Mission régionale d'autorité environnementale
OCCITANIE

**Avis
sur la centrale photovoltaïque au sol à Puygaillard-de-Quercy
(82)**

N°Saisine : 2025-014761

Avis émis le 03 juillet 2025

Figure 2 : Plan masse de la centrale

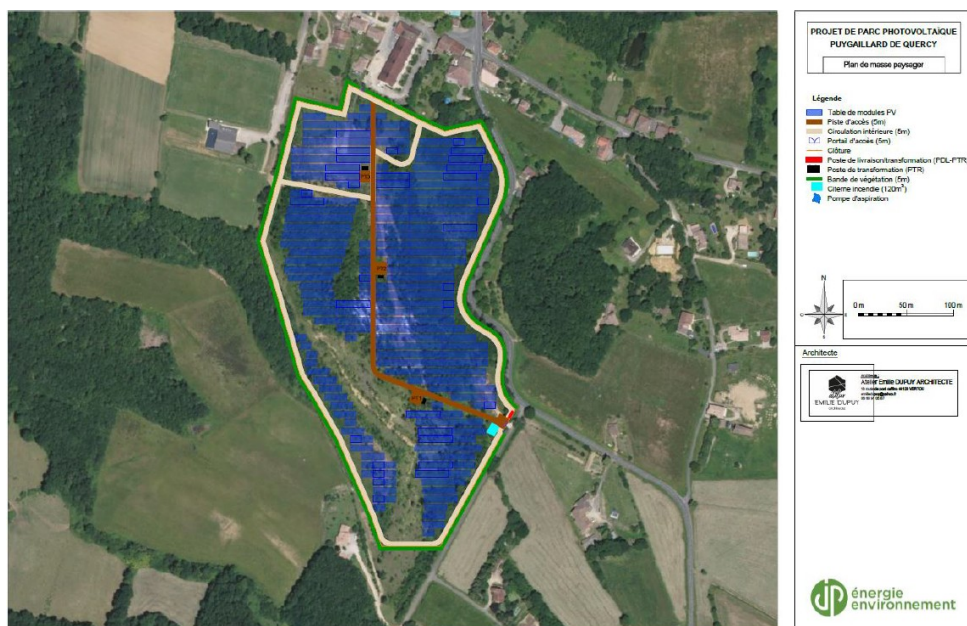
Par ailleurs, le mode d'entretien de la végétation n'est pas précisé. La MRAe rappelle que les panneaux seront implantés à une hauteur de 0,80 mètre au point le plus bas. Cette configuration limite fortement le maintien et a fortiori le développement de la biodiversité ainsi que les fonctions écologiques des sols. Elle contribue ainsi à une artificialisation du milieu et à une consommation d'espaces agricoles. Une telle hauteur est également peu compatible avec une activité de pâturage, si celle-ci devait être envisagée, et rend incertaine la reprise de la végétation. En conséquence, la MRAe considère que l'impact du parc photovoltaïque sur les habitats naturels est vraisemblablement sous-estimé.

La MRAe recommande de préciser le mode de gestion de la végétation et d'adapter la hauteur par rapport au sol du point bas des panneaux pour que celle-ci soit compatible avec la mesure de gestion écologique de la végétation par pâturages si celle-ci est envisagée et pour garantir la reprise de la végétation sous les panneaux.

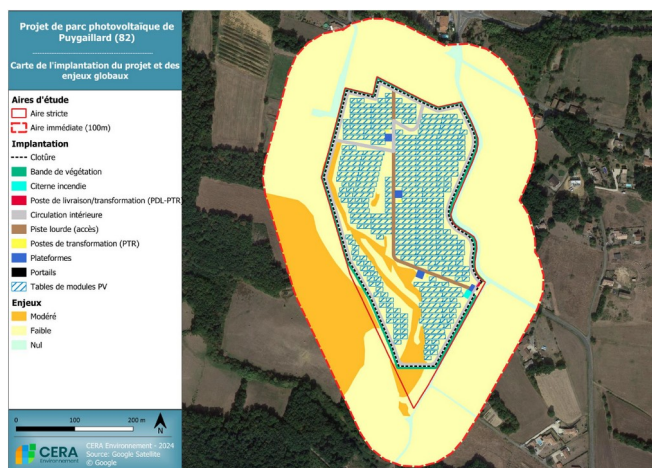
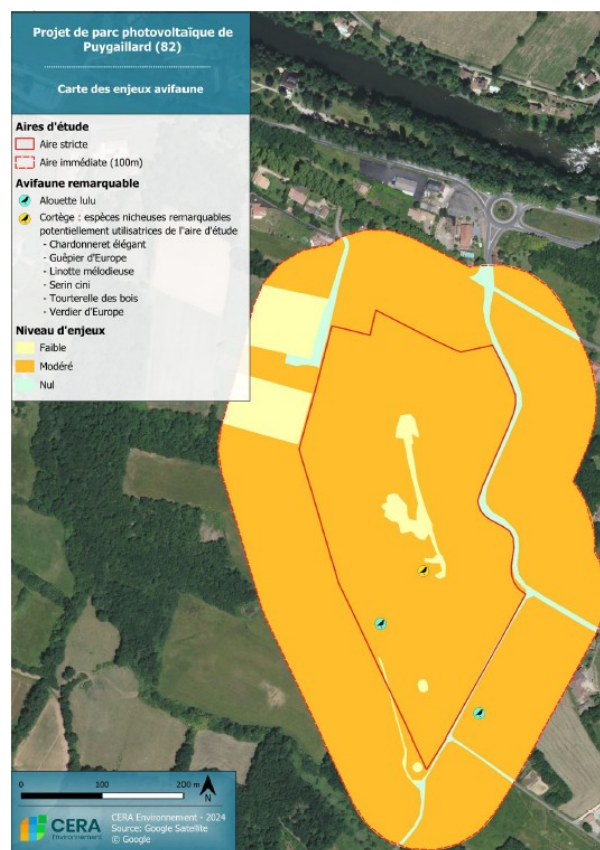
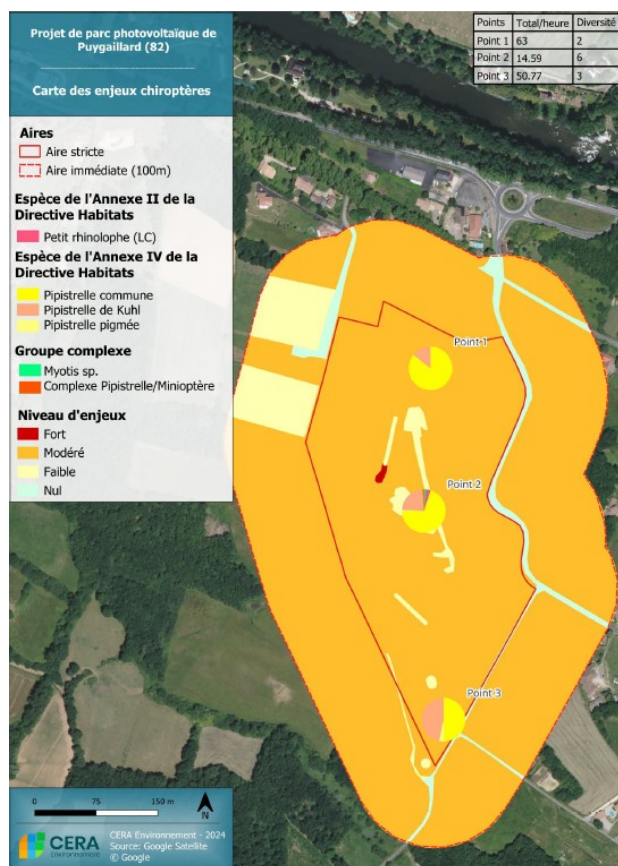
La carte des enjeux globaux présentée ci-après indique des enjeux faibles pour la majorité du site. Toutefois, la MRAe relève une incohérence entre les différentes cartes d'enjeux écologiques : les enjeux forts liés à la faune terrestre remarquable (carte p.74), qui couvrent une grande partie du site, ne sont plus représentés sur la carte des enjeux globaux (page 84).

Les enjeux écologiques du site apparaissent sous-évalués, sans justification recevable. En particulier, les enjeux forts relatifs aux chiroptères et à l'avifaune ne sont plus mentionnés dans la synthèse des enjeux globaux, alors même qu'ils ont été identifiés dans les analyses précédentes.

La MRAe recommande de veiller à la cohérence de la représentation des enjeux sur l'ensemble des cartes du dossier, en maintenant le niveau d'enjeu identifié, notamment pour les enjeux forts, d'une carte à l'autre.
